Ministero dell' Ambiente e della Sicurezza Energetica

Commissione Tecnica di Verifica dell'Impatto Ambientale – VIA e VAS
Sottocommissione VIA

Parere n. 780 del 3 luglio 2023

Progetto:	<p><i>Verifica di assoggettabilità alla VIA</i></p> <p>Lavori d'ampliamento delle banchine Marconi, Peloro e Rizzo del porto di Messina</p> <p>ID_VIP: 9571</p>
Proponente:	<p>Autorità di Sistema Portuale dello Stretto</p>

Figura 16: Dettaglio della soluzione adottata per risolvere l'interferenza tra l'opera di progetto e il relitto

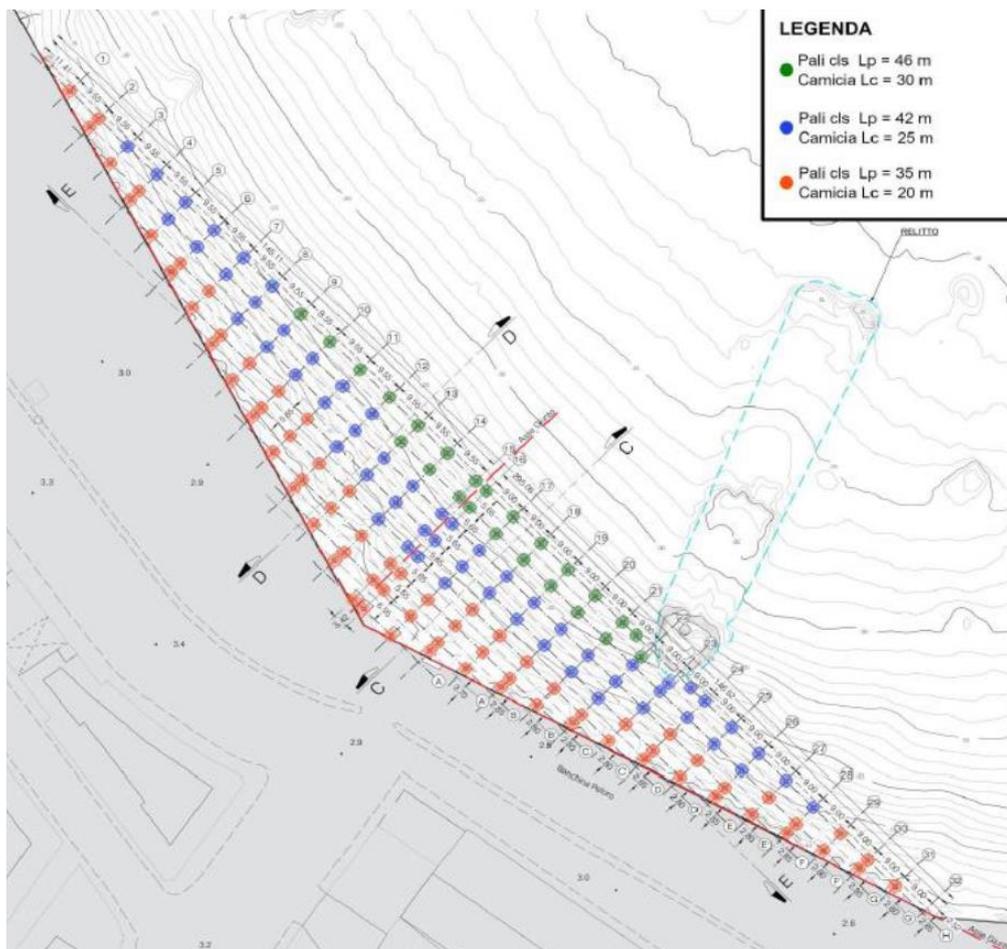
Per quanto riguarda la presenza del relitto che giace sul fondale in corrispondenza dell'area di intervento, il progetto è stato opportunamente concepito in modo da risolvere tale interferenza, evitandone l'intercettazione e preservandolo da interferenze di natura fisica con le opere di progetto. In particolare, a tal fine, è stata interrotta la regolarità di distribuzione dei pali alterando localmente l'interasse dei pali che altrimenti avrebbero intercettato il relitto. La soluzione progettuale adottata ha, quindi, comportato l'arretramento dei due pali interferenti in posizione tale da non intercettare la prua del relitto con conseguente realizzazione di due ulteriori pali per diminuire la luce della trave di bordo e supportarla strutturalmente in corrispondenza del tratto interferente.
